改善箇所説明図

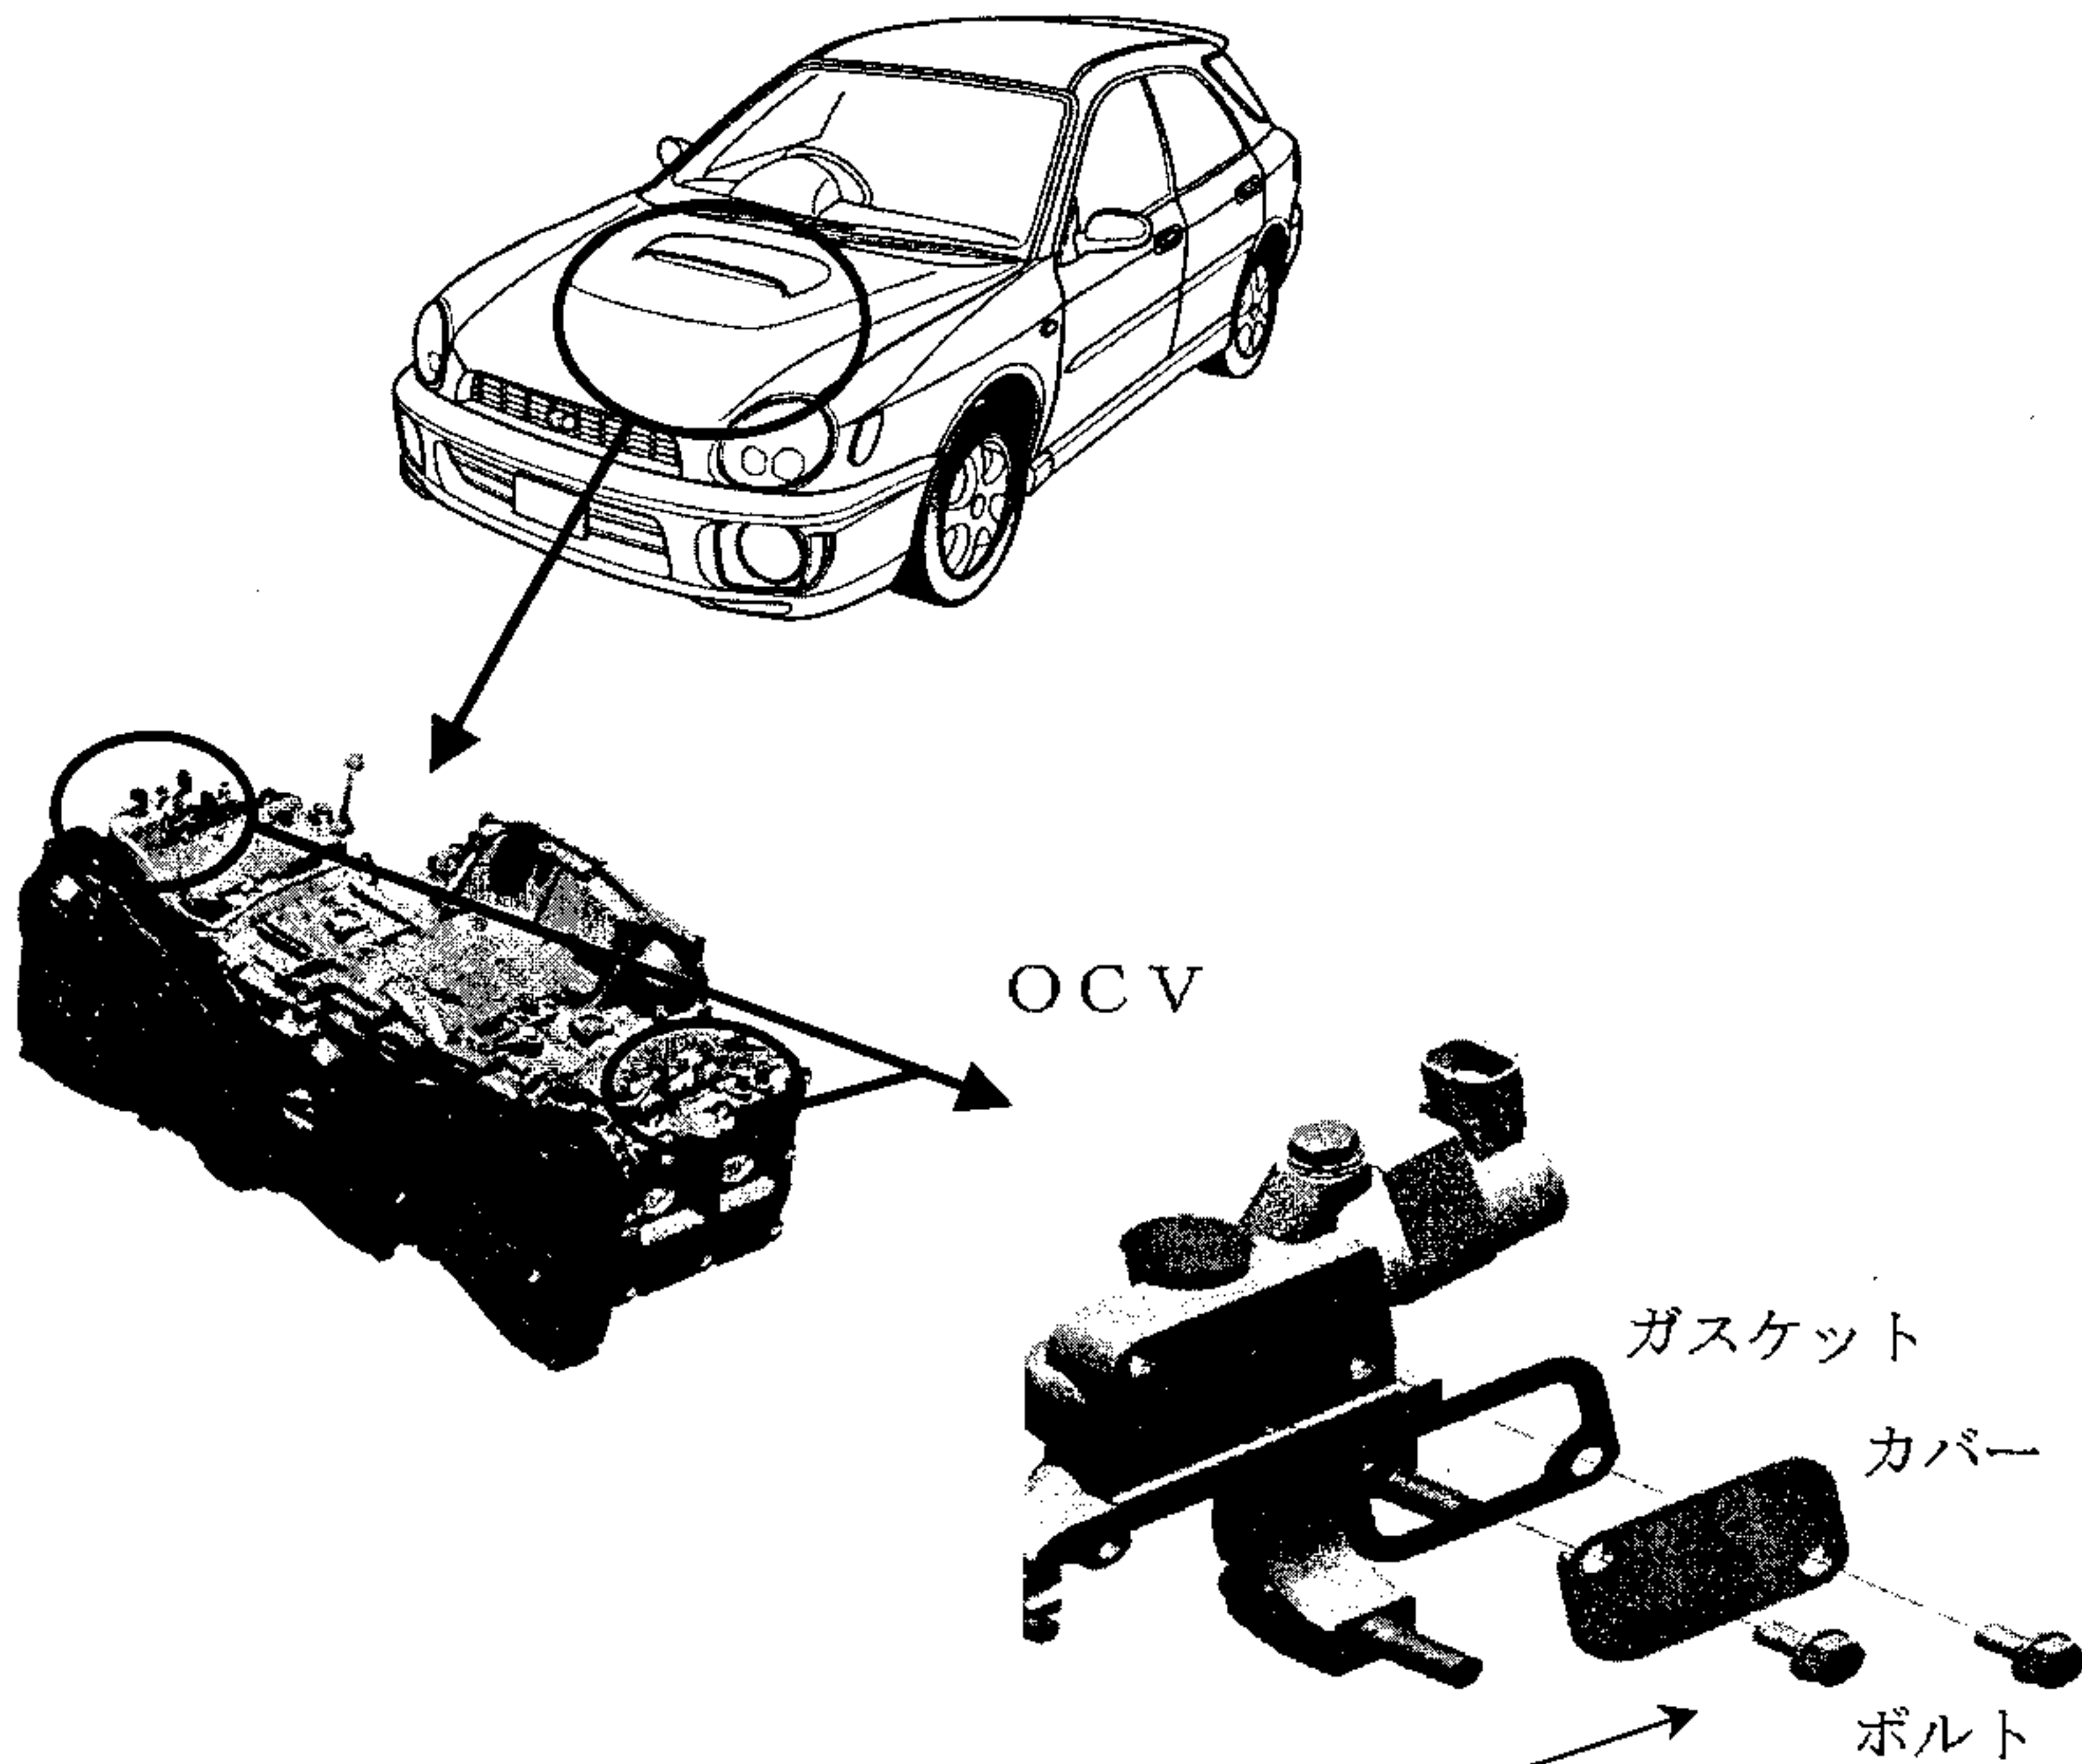
基準不適合発生箇所

ターボチャージャー付手動変速機車両において、エンジン吸気バルブ開閉タイミングを油圧で制御するためのオイルコントロールバルブ (OCV) のカバー締付ボルトの軸力が低いため、高負荷高回転を継続して使用した場合、エンジン内部の負圧が増大し、OCV のガスケットの変形により当該ボルトの軸力が更に低下することがある。そのため、当該ボルトが緩みエンジンオイルが漏れ、最悪の場合、火災に至るおそれがある。

改善内容

全車両、当該ボルトを増し締めする。

識別

オイルレベルゲージをエンジンに止めるボルトに白ペイントを塗布する。
